## **Remissvar från Svenska Kanotförbundet, Friluftsrämjandet och Scouterna rörande hänsyn till paddling i ansökan från Länsstyrelsen Gävleborg till Mark- och Miljöödomstolen Östersund mål nr M 2710-23 om tillstånd enligt 11 kapitlet 9 § miljöbalken för restaurering av flottledsrensade sträckor i Voxnan.**

Svenska Kanotförbundet, Friluftsrämjandet och Scouterna vill härmed gemensamt via samarbetsforumet Älvgruppen vid Svenska Kanotförbundet lämna nedanstående yttrande.

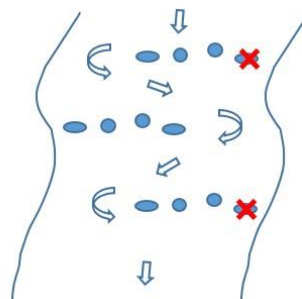
8. Forsen vid **Flötvikens utlopp**. Här har ett flertal träd tillförts och lagts på ett mycket farligt sätt. Bilden till vänster visar ett stort träd som lagts med kronan uppströms ut i huvudströmfåran från högerstranden och bilden till höger ett träd som tillförts rakt ut från vänsterstranden med kronan i strömmen. Tillsammans bildar dessa träd en farlig passage där kanoter/kanotister/simmare kan fastna och tryckas ner under vattenytan med drunkning som följd. Träden måste riktas om eller tas bort.

9. Forsen vid **Sontlugnets utlopp**. Här har en liknande situation som vid Flötviken uppstått och strömfåran blockerats. Dessa träd måste riktas om eller tas bort.

Kommentar: Gemensamt för punkterna 6-9 är att tillförda träd har placerats på ett farligt sätt. Enligt den [öppna amerikanska databasen](#) över dödsfall i forsar under perioden 2000-2020 dog 286 av totalt 1397 personer p.g.a. att ha fastnat mot ett träd ("strainer"), i kanoten eller simmandes efter ett haveri uppströms. Ett flertal olyckor har också inträffat med träd i Sverige. Vid samråden har sökanden uttryckt en samsyn om både utformning av huvudströmfåror och tillförsel av död ved. Vi tror att de i detta avsnitt beskrivna utfallet beror på bristande information till utförande fältpersonal och hoppas att liknande misstag i framtiden kan undvikas med bättre utbildning enligt tillägsvillkor 5.

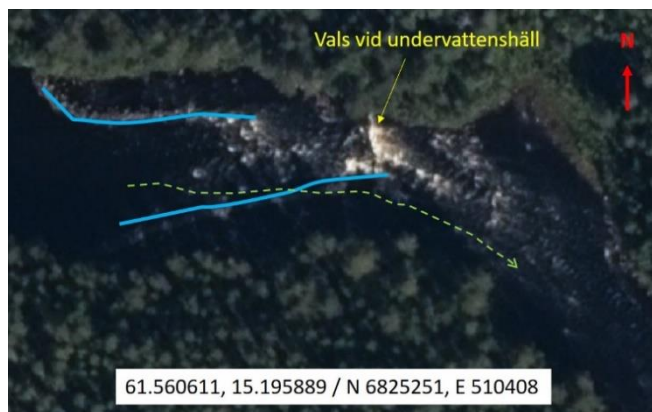
12. Område **4A Klövällströmmen**. Forsen på det ställe där kraftledningen korsar älven skiljer sig från de närmast liggande strömmarna genom en högre gradient och en hållbetonad bottenstruktur. Sannolikt har en del sprängningar gjorts i forsens. Längs med vänstra sidan (i strömriktningen) finns ett par trappstegsliknande fall. Normalrutten genom forsens som undviker hindren visas i figuren (Minkarta, Lantmäteriet). Sammantaget kräver det avbildade partiet stor hänsyn med omfattande planering för att bibehålla konnektiviteten vid paddling. Alternativt ingen åtgärd alls. Om inga åtgärder görs blir ledarmarna 15-2 och 15-5 (enligt numrering i ansökningshandlingarna) kvar som utgör rödklassade kulturlämningar. 15-2 används som gångväg vid rekognosering av forsens, 15-5 saknar betydelse för paddlare. Övriga delsträckor inom 4A kan restaureras med normala hänsynsregler till kanoting.

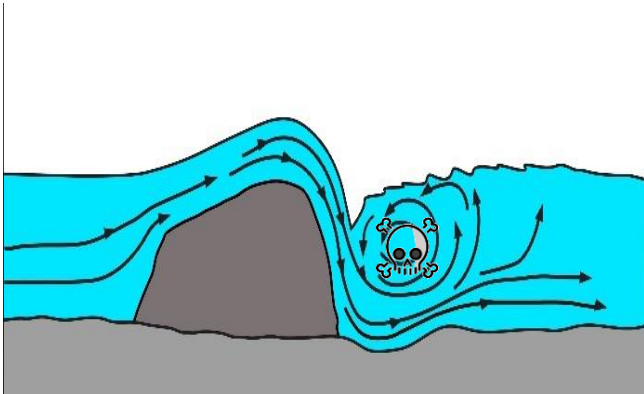
Bild till vänster – träd i strömmande vatten utgör alltid en potentiell livsfara för kanotister. Vid avsiktlig utplacering av död ved bör stammarna läggas lutanför huvudströmmen längs med strömriktningen med rotklumpen som ankare i svämzonen på land. Foto: Mike Johnston, Whitewater Rescue Institute  
Bild till höger, foto länsstyrelsen Västerbotten – exempel på olämplig och potentiellt livsfarlig placering av stammar tvärs över strömfåran.

Valsar kan bildas då vatten går över en kant, så att det nedströms bildas en rullande vertikal strömvirvel med en motström på ytan. En kanot eller simmare kan fastna där strömmarna möts och ha stora besvär att ta sig därifrån. Speciellt farliga är konstgjorda överfallsdammar som exemplet till höger som går tvärs över hela vattendragets bredd utan plats i sidled för en nedströmfåra som flyktväg för en nödställd. Hela det vitskummande partiet går uppströms. Vid restaureringsprojekt bör alla konstruktioner av den typen rivas ut och ersättas av mer naturliga formationer. Bild och foto Curt Svensson.
